# 組織改正他に伴う保安規定の改正について

関西電力株式会社

美浜第 4 条組織図（変更後）

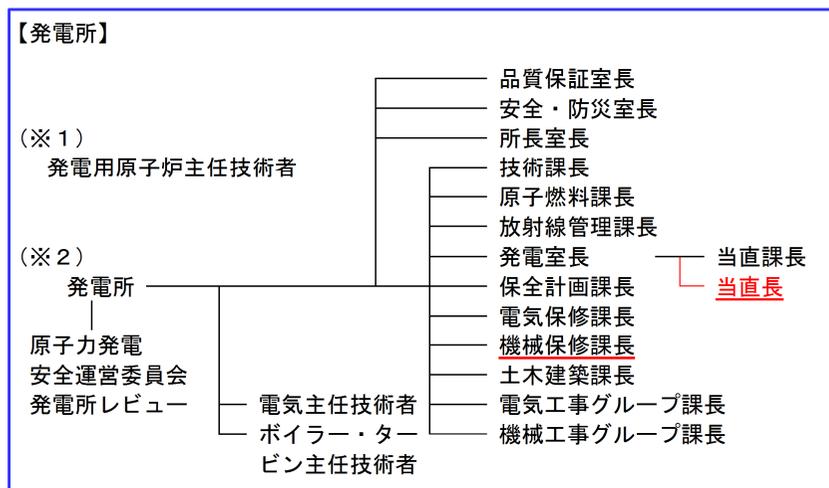
- 2022/5/9の補正申請において、第 4 条組織図から「廃止措置管理課長」および「廃止措置工事課長」を削除した。
- 第 1 編と第 2 編それぞれの組織と職務の紐づけは下表の通りであり、当初申請では第 1 編において第 4 条と第 5 条に不整合があったため、その整合の観点で変更したものを。
- これまで「～を補佐する」と記載する職位については、上位職を記載することで組織が明確化されることから、組織図に記載はしていなかった。
- 今回、「～を補佐する」職位である廃止措置管理課長は、廃止措置工事側とプラント管理側の連携を目的に新設されたものであり、第 2 編では、その連携関係を明確にする目的で、組織図に廃止措置管理課長を特例で記載したが、第 1 編では不要と整理した。

廃止措置工事は第 1 編に係る内容でないため、「廃止措置管理課長」および「廃止措置工事課長」は記載不要と整理した。

美浜第 140 条組織図（変更後）

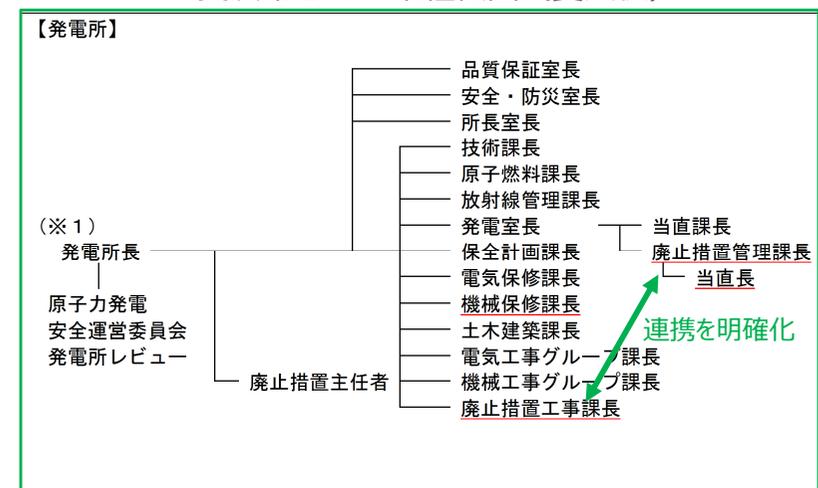
廃止措置工事側とプラント管理側の連携を体制図で明確化することを目的に、「～を補佐する」と記載の「廃止措置管理課長」を第 2 編組織図に特例で記載した。
